**Betreft** : Beoordeling ontsluiting Max Euwe Quartier en K-Zoom Rotterdam

**Datum** : 1 oktober 2020

**Kenmerk** : M06802-M-E3-M

Figuur 1. Voorziene ontsluiting plangebied, blauw: laden en lossen, groen: langzaam verkeer

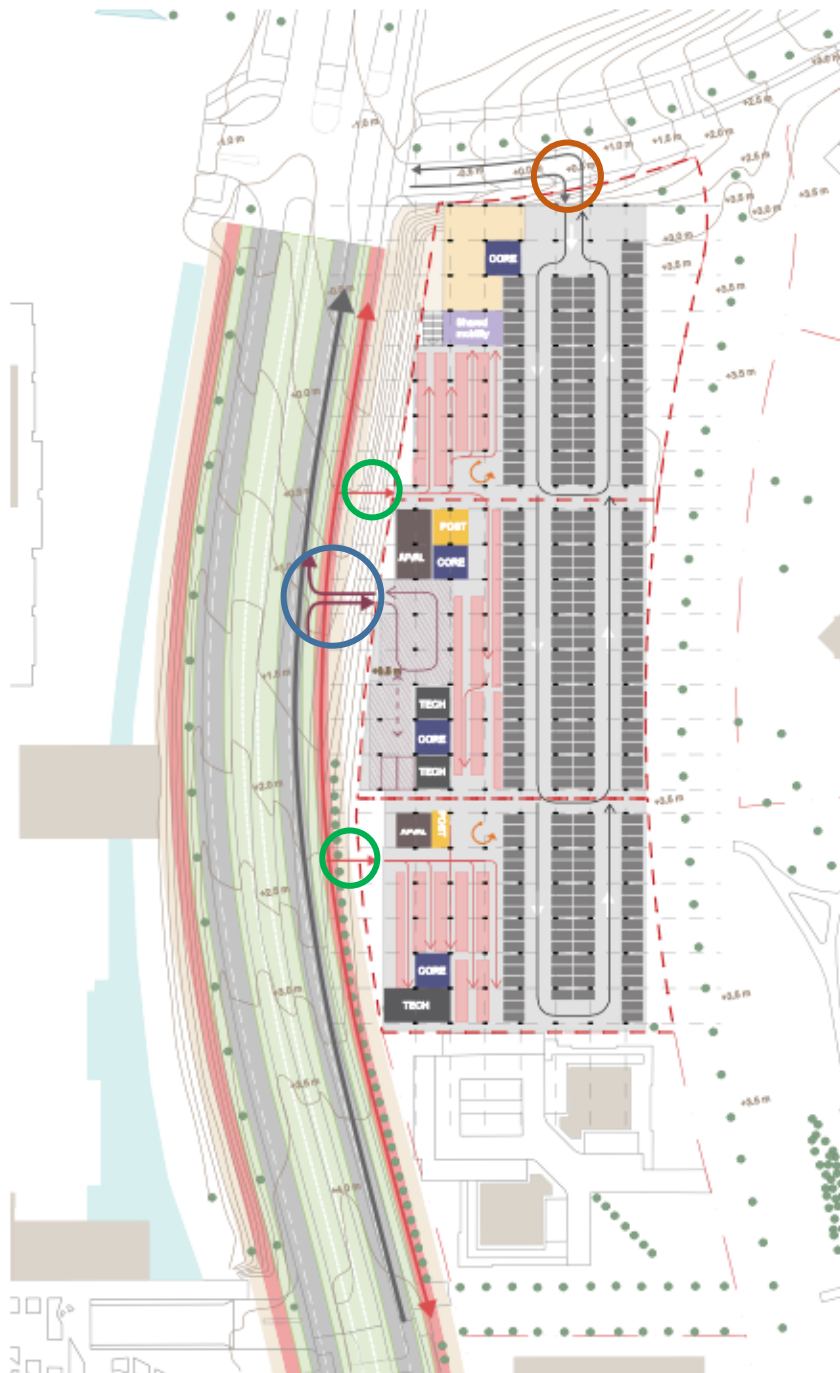
De volgende figuur toont met een blauwe cirkel de voorziene route voor laden en lossen. Deze lichten we vervolgens toe.

De Duurzaam Veilig richtlijnen stellen dat op gebiedsontsluitingswegen het aantal kruispunten beperkt moet blijven en erfaansluitingen bij voorkeur niet worden toegepast. In de beleidsstukken van de gemeente Rotterdam wordt niet gesproken over het zoveel mogelijk voorkomen van extra conflictpunten op dit soort gebiedsontsluitingswegen. Echter, het ASVV 2012 geeft aan dat bij drukke gebiedsontsluitingswegen moet worden getracht zo min mogelijk conflictpunten te realiseren. Immers, meer conflictpunten betekent meer verkeersveiligheidsrisico's en meer uitwisselpunten wat gevolgen kan hebben voor de doorstroming op de hoofdroute. Er zijn echter wel mogelijkheden om een dergelijke nieuwe aansluiting verkeersveilig en "doorstromings-proof" in te richten.

Ten eerste worden alleen rechtsafbewegingen toegepast, waardoor autoverkeer elkaar niet kruist. Dat houdt in dat alleen vanaf het zuiden ingereden kan worden en enkel richting het noorden uitgereden. Tevens is het verstandig om – net als bij het noordelijker en het zuidelijker gelegen kruispunt K.P. van der Mandelelaan – een uitritconstructie te creëren. De verkeersveiligheid neemt toe doordat deze maatregel attentiewaarde creëert voor het fietspad en duidelijk maakt dat het een ondergeschikte (erfontsluiting) betreft. De doorstroming kan worden verbeterd door vanaf het zuiden een uitvoegstrook te realiseren, waardoor er voor vrachtverkeer dat inrijdt voldoende opstelruimte is. Wanneer voorrang verleend moet worden aan fietsers, blokkeert het vrachtverkeer daardoor niet het doorgaande verkeer. Daarnaast heeft deze uitvoegstrook voordelen voor de verkeersveiligheid, aangezien op de uitvoegstrook al ruimte en tijd is om – al rijdend – naderend en achteropkomend langzaam verkeer te spotten bij de oversteek. Het dode hoek-probleem speelt daardoor niet, met wel opnieuw als voorwaarde dat er geen obstakels worden gerealiseerd.

We stellen dat op deze locatie voldoende ruimte is voor de genoemde uitvoegstrook. Immers, de richtlijnen van het ASVV 2012 schrijven voor dat de breedte van een rechtsafstrook op een gebiedsontsluitingsweg minimaal 2,75 meter breed moet zijn (paragraaf 12.2.9). De groenstrook tussen de Kralingse Zoom en het naastgelegen fietspad bedraagt ter plaatse ongeveer 4,50 meter. Daarnaast is de Kralingse Zoom ter plaatse vrij breed met ongeveer 5 meter, terwijl de richtlijnen een breedte van 2,90 tot 3,50 meter of breder voorschrijven. Er is dus een marge om deze uitvoegstrook aan te leggen en op een goede manier aan te sluiten op het naastgelegen fietspad. Voor de ontsluitingsweg zelf wordt geen specifieke breedte voorgeschreven in het ASVV 2012, aangezien sprake is van een weg met beperkte functie op eigen terrein. Uitgaand van een maximumbreedte van een vrachtwagen van 2,60 meter<sup>1</sup>, is een breedte van de ontsluitingsweg van minimaal 7 meter aan te bevelen, zodat er voldoende passeerruimte is tussen twee eventueel tegemoetkomende vrachtwagens. In het huidige ontwerp is onvoldoende duidelijk te zien of deze ruimte er is. Bij het ontwerp is het van belang om rekening met deze breedte te houden.

Ook is het zicht op dit punt voldoende doordat de Kralingse Zoom relatief recht loopt, het fietspad vrijwel haaks zou kruisen met de op- en afrit en zich nabij de voorziene toegangsweg volgens het ontwerp geen bomen bevinden. Voorwaarde is wel dat er inderdaad geen obstakels worden geplaatst die het zicht belemmeren.

De voorziene locatie heeft echter ook een nadeel en dat is de afstand tot het noordelijker gelegen kruispunt met de K.P. van der Mandelelaan. De afstand tussen ontsluiting en kruispunt zou ongeveer 85 meter bedragen. Zoals in het ontwerp op het eerste gezicht is te beoordelen, komt de aansluiting ongeveer ter hoogte van het begin van de uitvoegstrook voor rechtsaf voor de K.P. van der Mandelelaan (gebaseerd op satellietbeelden van Google Maps). Ofwel zal de rechtsafstrook voor de K.P. van der Mandelelaan iets moeten worden ingekort, ofwel zou deze moeten samengaan met de oprit van het nieuwe kruispunt voor het laden en lossen als een soort weefstrook. Vanwege al vrij hoge intensiteiten op de Kralingse Zoom – zoals in het memo met de resultaten van de verkeerskundige toetsing aangetoond – is het van belang dat uitvoegstroken van dusdanige lengte zijn om het doorgaande verkeer zo min mogelijk te hinderen.

Het ASVV 2012 geeft geen specifieke minimale lengte op voor uitvoegstroken, maar inkorten lijkt op basis van veiligheid en doorstroming ongewenst. Ook weefbewegingen zijn vanwege de drukke Kralingse Zoom qua verkeersveiligheid en doorstroming ongewenst. Een voorkeur zou daarom zijn om de aansluiting iets zuidelijker te verplaatsen zodat de huidige rechtsafstrook voor het kruispunt in stand blijft. Op basis van satellietbeelden en het eerste huidige ontwerp lijkt dit passend te zijn. Er moet dan enkel door de chauffeurs een andere draai worden gemaakt om na het laden en/of lossen weer de Kralingse Zoom op te rijden. Door voor deze oplossing te kiezen, hoeft de uitvoegstrook voor het noordelijker gelegen kruispunt met de K.P. van der Mandelelaan niet te worden aangepast.

Aandachtspunt is de keerbewegingen die bevoorradend vrachtverkeer gaat maken op het kruispunt K.P. van der Mandelelaan en bij de aansluiting van Erasmus Plaza Parking. Bij het kruispunt K.P. van der Mandelelaan moet waarschijnlijk een lantaarnpaal in de westelijke berm worden verplaatst. Bij de aansluiting Erasmus Plaza Parking moet de vorm van de middenberm worden aangepast.

Een andere oplossing zou zijn dat het in- en uitrijden via de Max Euwelaan gebeurt. Echter, volgens de plannen wordt deze straat autovrij gemaakt. Daarnaast zou dit betekenen dat volgens het huidige ontwerp enkele parkeerplaatsen zouden moeten vervallen om de laad-en-loslocatie te kunnen bereiken. We hebben dan wel aangetoond in onze verkeerskundige toetsing dat er voldoende parkeerplaatsen aanwezig zijn, maar dit is enkel wanneer er voldoende ruimte is voor extra fietsparkeerplaatsen bovenop de berekende fietsparkeervraag, om daarmee het aantal autoparkeerplaatsen te kunnen laten dalen. Dit is dus mogelijk een ongewenste oplossing. Een laatste mogelijkheid is dat via de toegang van het parkeerterrein wordt gereden. Er hoeven dan minder parkeerplaatsen te vervallen en er ontstaan minder conflicten dan wanneer het fietspad langs de Kralingse Zoom gekruist moet worden. Ons inziens is dit dan ook de beste oplossing qua ontsluiting voor laden en lossen en bevelen we het aan om hierover verder met de gemeente in gesprek te gaan.

Voor langzaam verkeer zijn er vanaf de Kralingse Zoom gezien twee toegangswegen voorzien, welke op de eerder getoonde figuur met groene cirkels worden aangegeven. Positief is dat dit langzame verkeer zich door deze toegangswegen niet hoeft te mengen met het autoverkeer op de K.P. van der Mandelelaan of het parkeerterrein. Doordat de snelheden lager zijn, zien we geen bezwaren om deze extra conflictpunten te realiseren. Voorwaarde is wel wederom dat er geen obstakels worden geplaatst die het zicht belemmeren.

Voor het overige verkeer is de toegangsweg voorzien op de locatie die in de eerder getoonde figuur met een oranje cirkel is aangegeven. De toegangsweg mondt uit op het parkeerterrein van het plangebied. De weg vanaf de Kralingse Zoom richting de toegangsweg bestaat al en is met een breedte van 7 meter breed genoeg om dit verkeer op te vangen. Voor de toegangsweg zelf lijkt er volgens het ontwerp een voldoende brede ruimte te zijn om verkeer hier goed af te wikkelen.

De afstand tussen de toegangsweg en het kruispunt met de Kralingse Zoom bedraagt ongeveer 40 meter. Echter, we verwachten als gevolg hiervan geen veiligheids- of doorstromingsproblemen op de Kralingse Zoom, vanwege de uitvoegstrook op de Kralingse Zoom richting de K.P. van der Mandelelaan die al aanwezig is. Op de locatie van de voorziene aansluiting zelf is sprake van een fors hoogteverschil, waardoor het lastig lijkt om een steile in- en uitrit te maken. Bovendien kan dit leiden tot kop-staartongevallen. Voor de meest verkeersveilige situatie en goede zichtlijnen, adviseren we om de ontsluiting aan de noordzijde van de Max Euwelaan te realiseren. Voorwaarde is wel dat er geen obstakels worden geplaatst die deze zichtlijnen beperken.
